Informe Consolidado de Solicitud de Aclaraciones, Rectificaciones y/o Ampliaciones Complementario al Estudio de Impacto Ambiental del Proyecto "Parque Solar Pullalli"

Nombre del Titular : CERRO BLANCO SPA
Nombre del Representante Legal : Rodrigo Antonio Montt Swett
Dirección : ROSARIO NORTE 555 OF 906 LAS CONDES

El presente Informe Consolidado de Solicitud de Aclaraciones, Rectificaciones o Ampliaciones complementario al Estudio de Impacto Ambiental del proyecto "Parque Solar Pullalli", contiene las observaciones generadas en virtud de la revisión de la Adenda.

Figura 1: Micro polígonos que forman el sector 4 del predio 1.

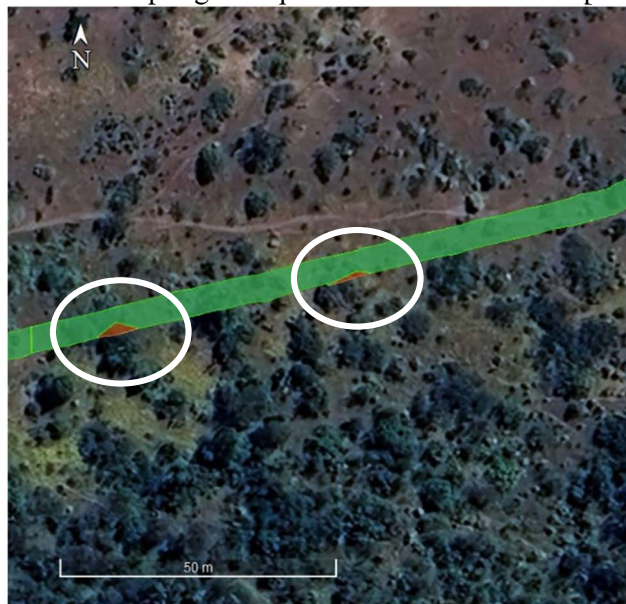
Se solicita, además, revisar los límites de las formaciones vegetales que se reconocen como xerofíticas, y depurar los polígonos de cada predio, ya que se observó en los límites de la formación que se generaron geometrías inconsistentes o que representan menos de 8 metros cuadrados, como es el caso del sector 4 del predio 1, formado por 3 micro polígonos que en conjunto no superan los 15 metros cuadrados y que en realidad podrían corresponden a la formación colindante.

En la siguiente figura, se observan en anaranjado 2 de los 3 micro polígonos que forman el sector 4 del predio 1.

Figura 2: Sectores sin intervención.

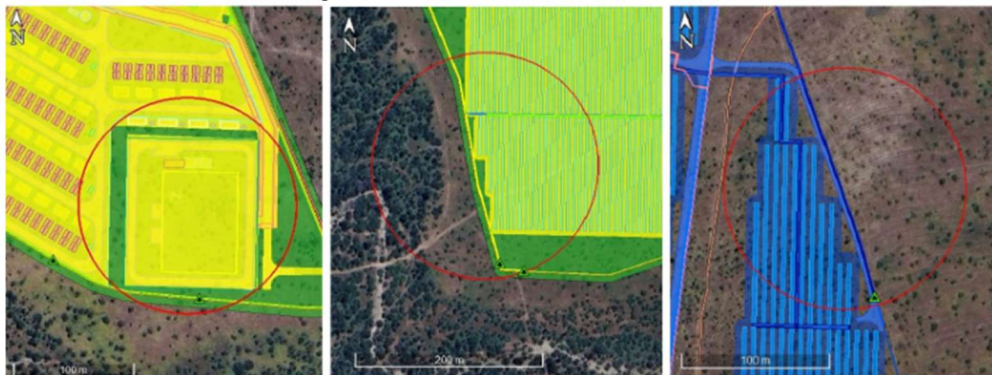
34. De la revisión de las de obras actualizadas, y las áreas solicitadas de corta para bosque nativo y plantaciones forestales, se observa una serie de sectores entre paneles y cerco, así como entre paneles y zanjas, que tiene un sentido práctico que serán despejados, ya sea por las dimensiones de islas de vegetación, el riesgo de incendio y/o potencial generación de sombra, y sin embargo no han sido solicitados. Al respecto, se requiere revisar nuevamente la superficie de cada formación vegetal a intervenir en forma directa por el proyecto, indicando gráficamente los sectores que quedarán excluidos de intervención.

En las siguientes imágenes, en círculo rojo, se destacan a modo de ejemplo, algunos de los sectores de bosque nativo y plantaciones forestales que quedarían sin intervención.
